관창 일반산업단지 관리기본계획 변경 승인 고시

충청남도 고시 제1994-18호(1994.04.04.)로 산업단지관리기본계획 승인 고시되고 충청남도 고시 제2010-335호(2010.11.10.), 충청남도 고시 제2016-9호(2016.01.11.), 충청남도 고시 제2019-75호(2019.03.29.), 충청남도 고시 제2020-8호(2020.01.15.), 충청남도 고시 제2022-233호(2022.06.10.), 충청남도 고시 제2022-421호(2022.10.20.)로 산업단지관리 기본계획 변경 승인 고시된 관창 일반산업단지에 대하여 「산업집적활성화 및 공장설립에 관한 법률」 제33조에 따라 산업단지관리기본계획 변경을 승인 고시하고, 「토지이용규제 기본법」 제8조에 따른 지형도면 고시는 충청남도 고시 제2025-528호(2025.12.22.)로 같음합니다.

충 청 남 도 지 사

[별첨3] 업종배치계획도(변경)

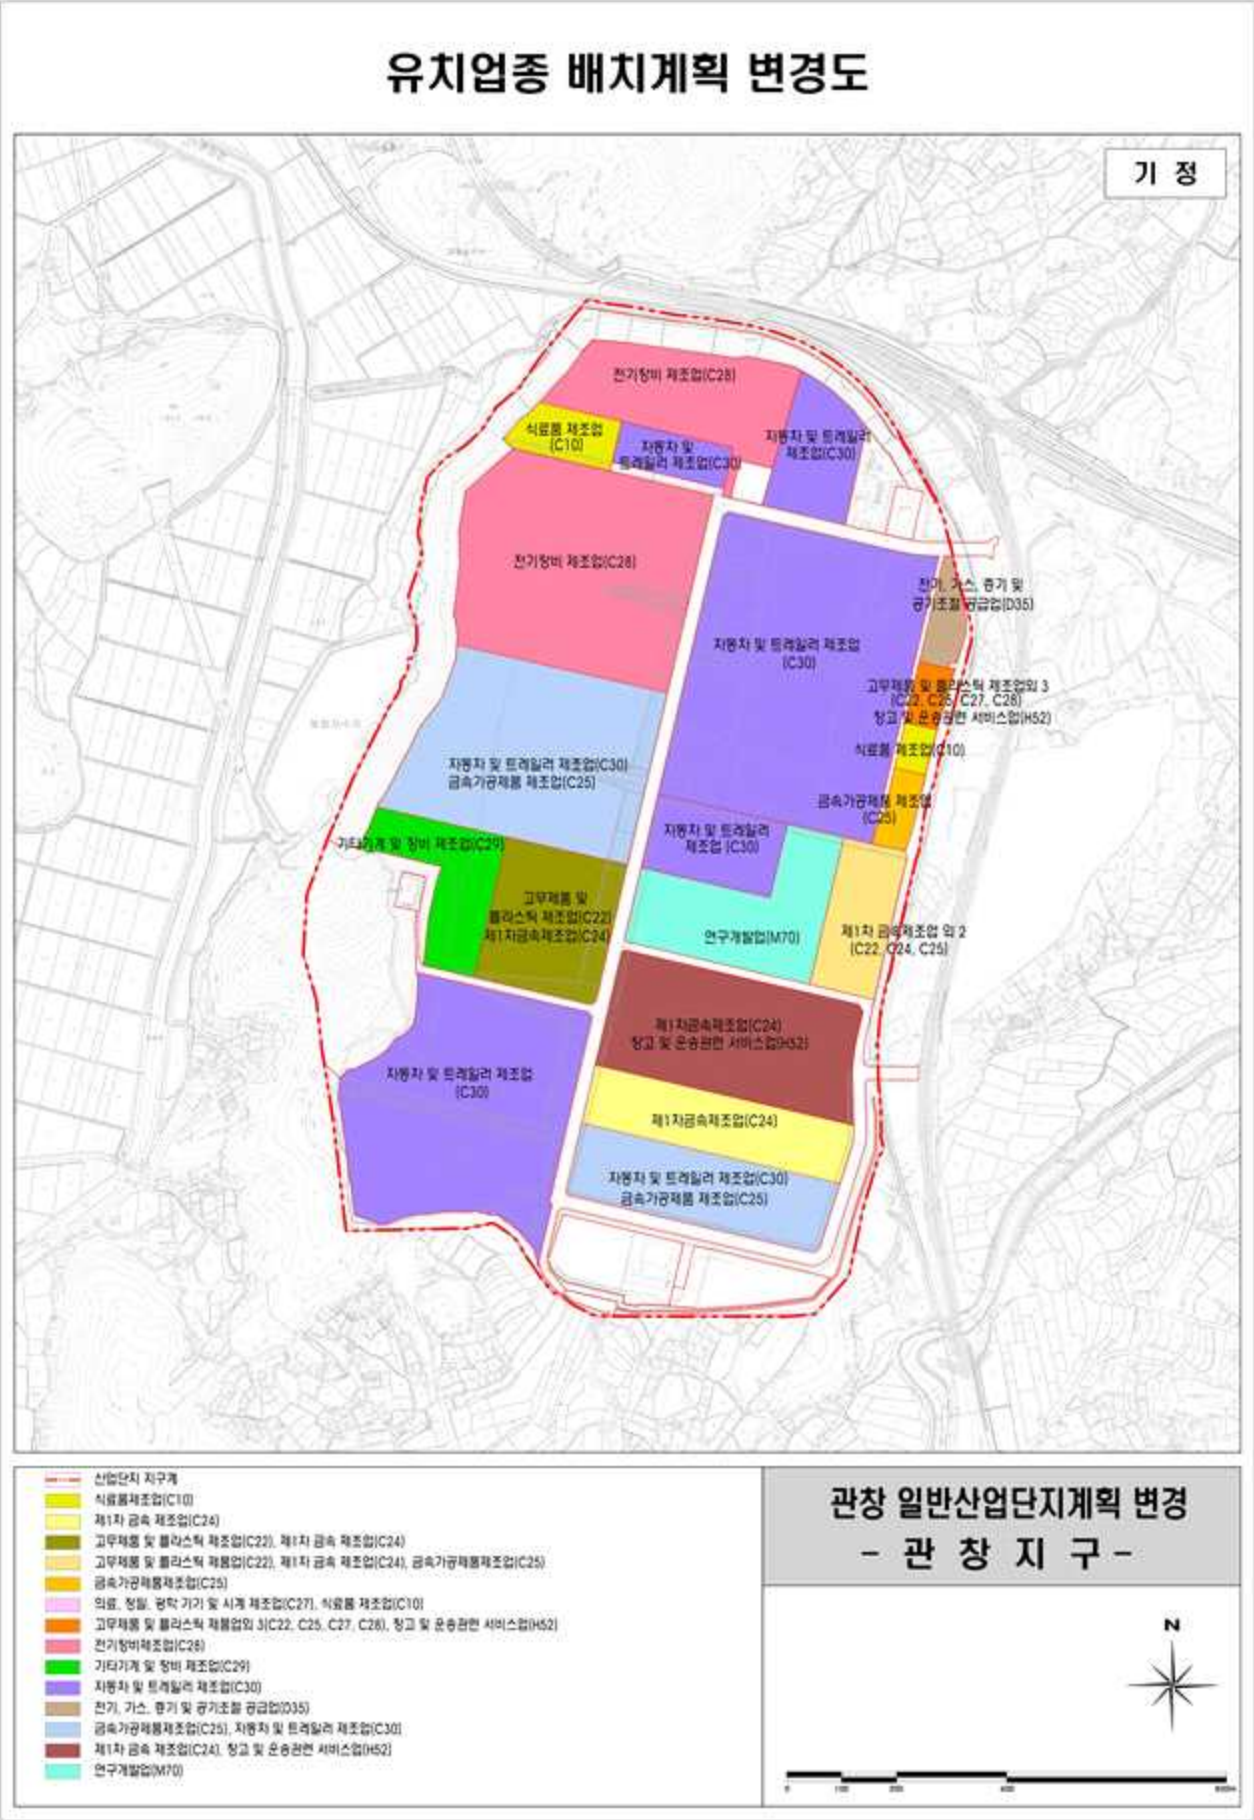
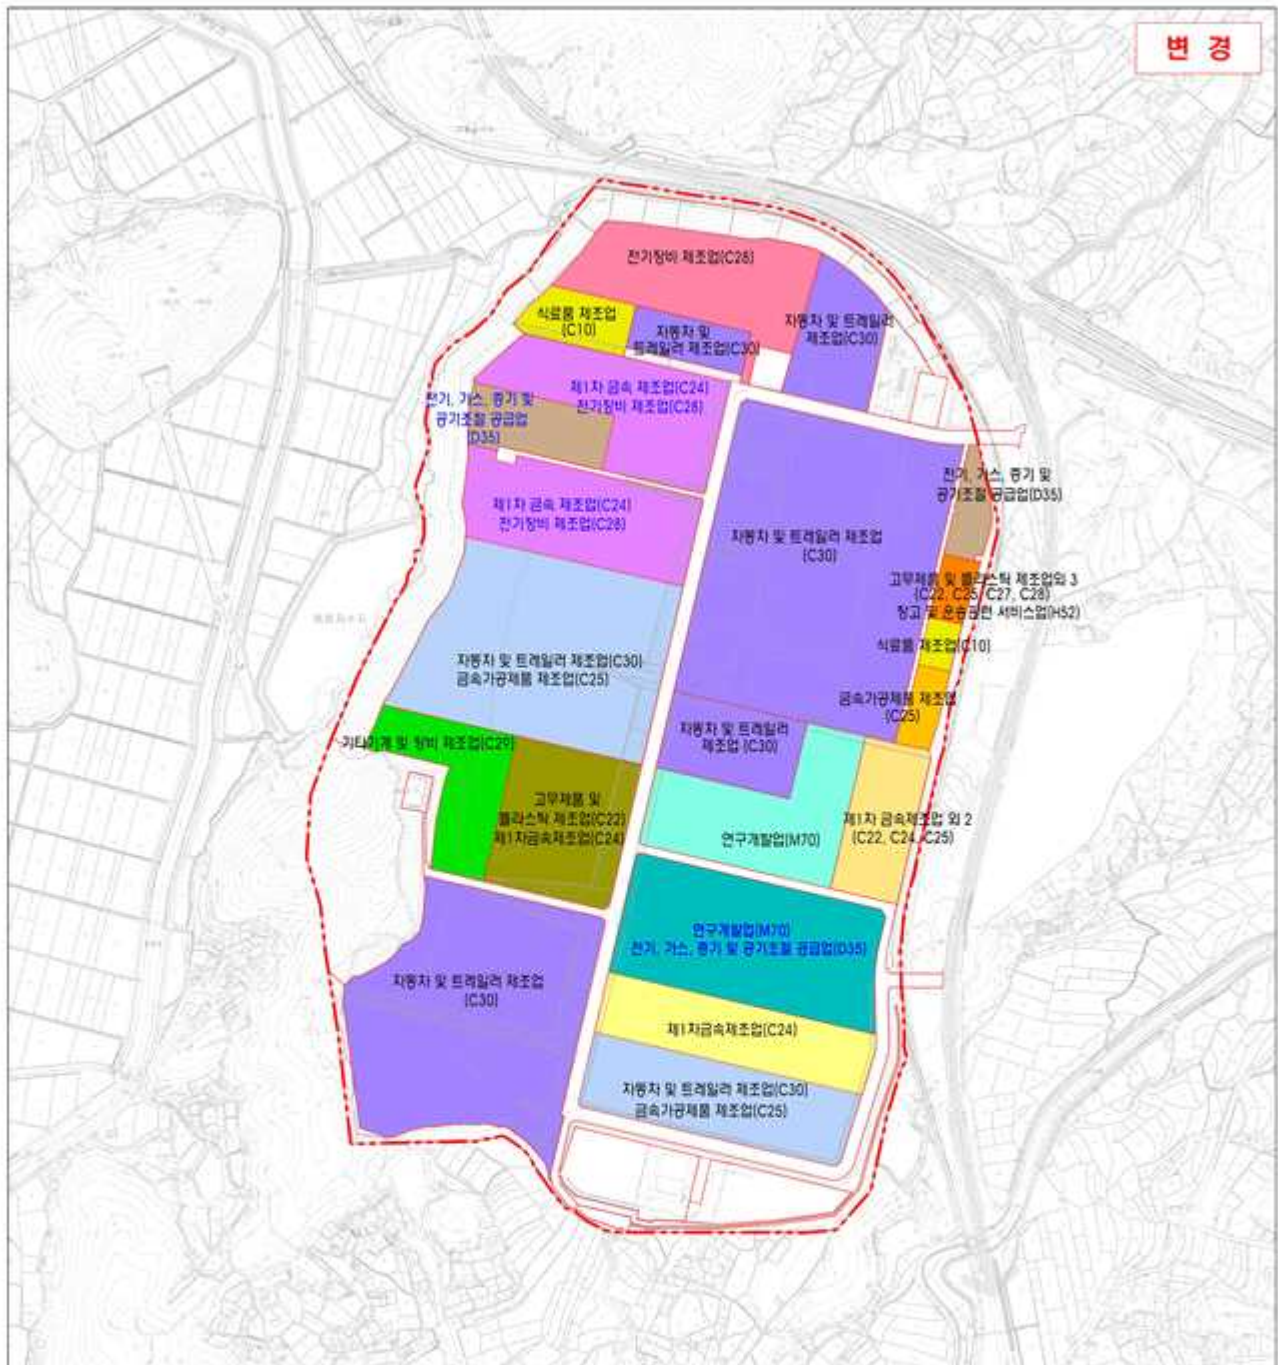
: 입주기업 요청에 의한 업종변경(C28 → D35, C28 → C24, C28)

: 시험·인증·평가 전문연구시설 구축을 위한 업종변경 (C24, H52 → M70, D35)

※ 관산지구 업종배치계획도(변경)

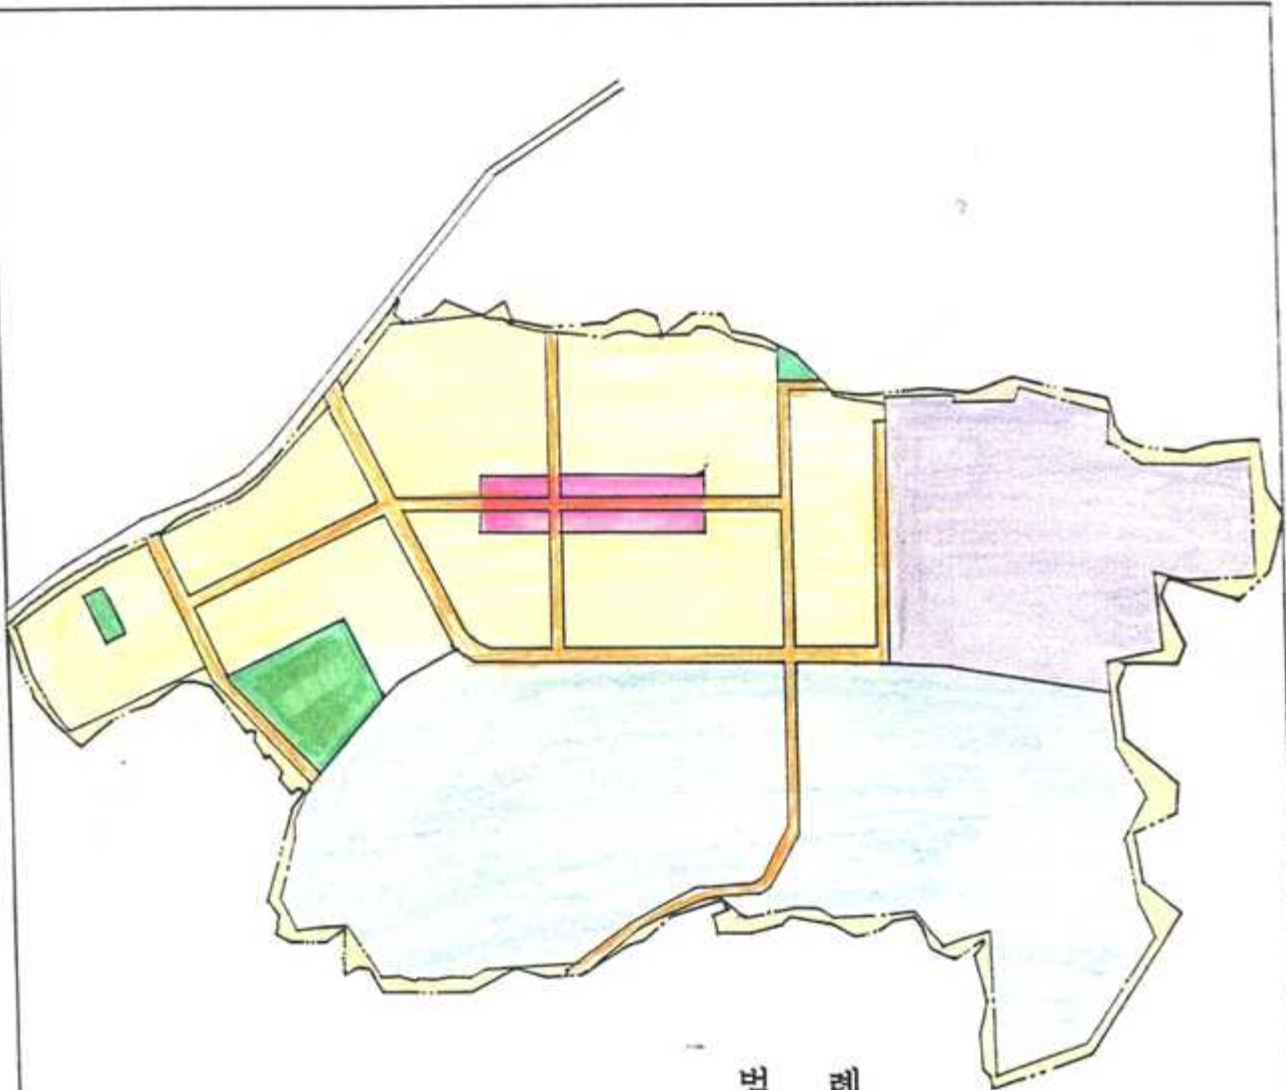
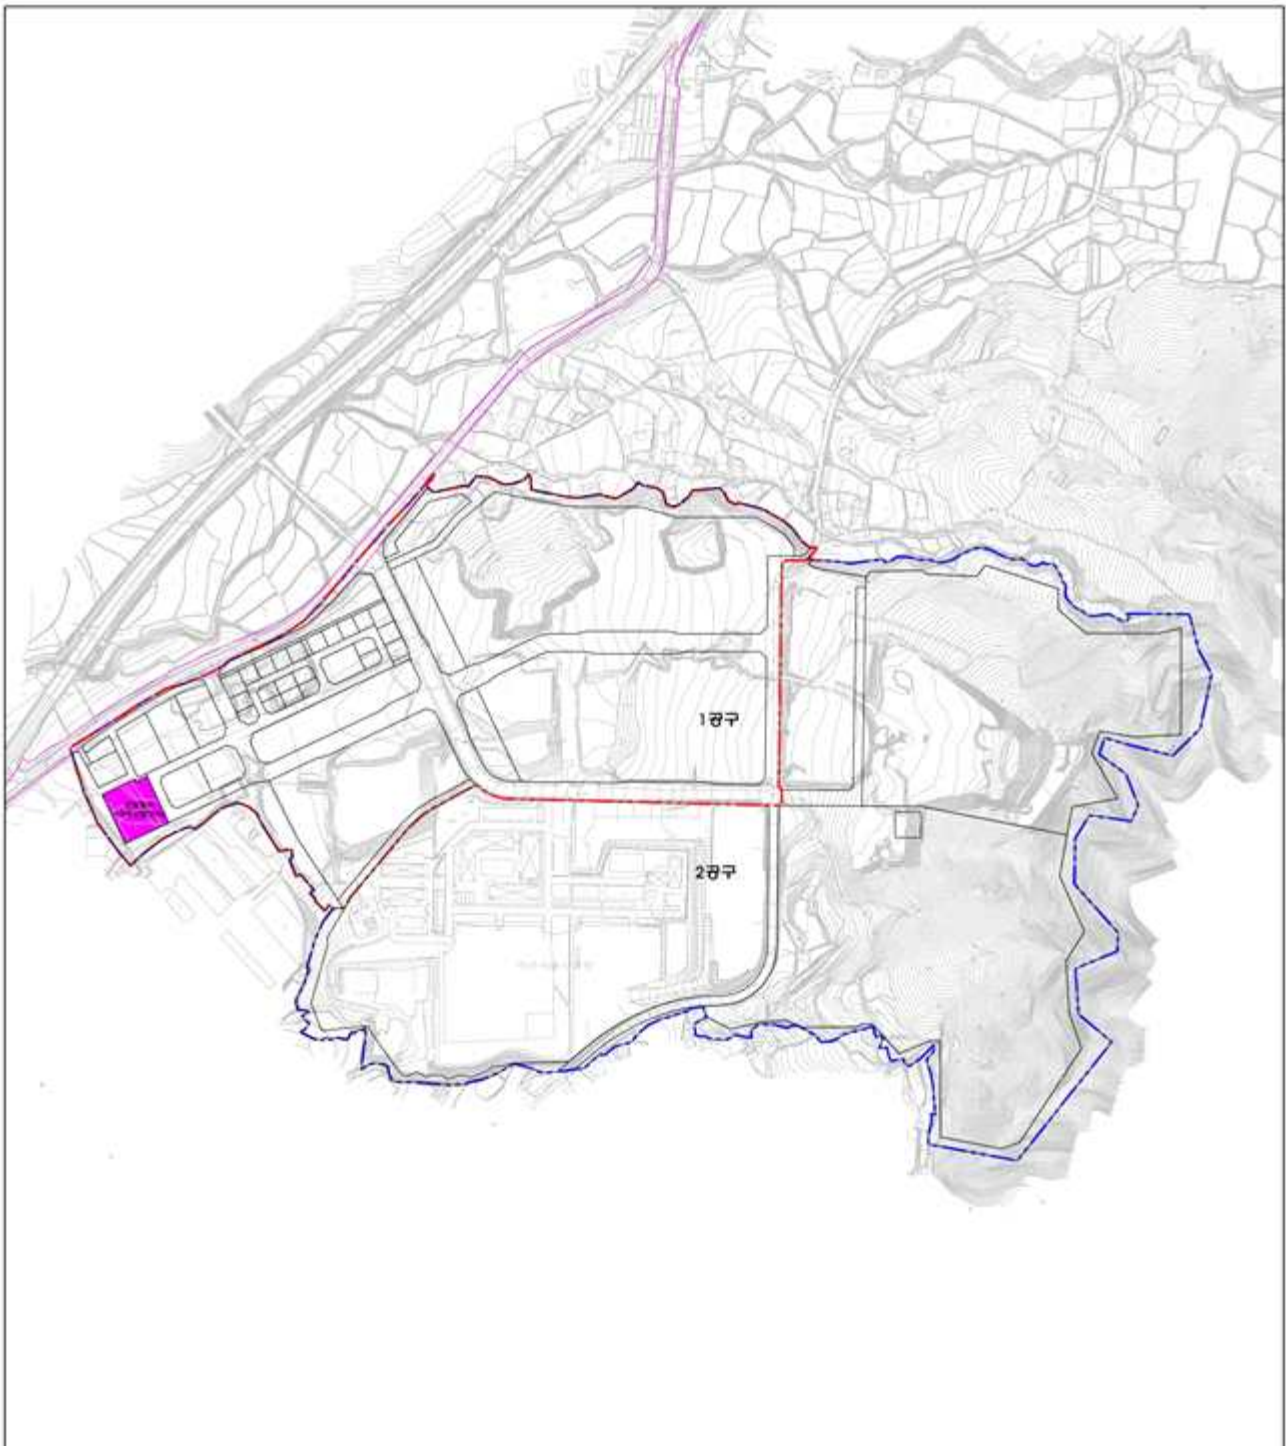
주3)(관산) 지식산업센터(신설) : 허용용도 J58, J61, J62, M70, M71, M72, M73, N74, N76

: 관산지구 1공구 개발계획 변경 : 지식산업센터는 조성 후 입주 예정
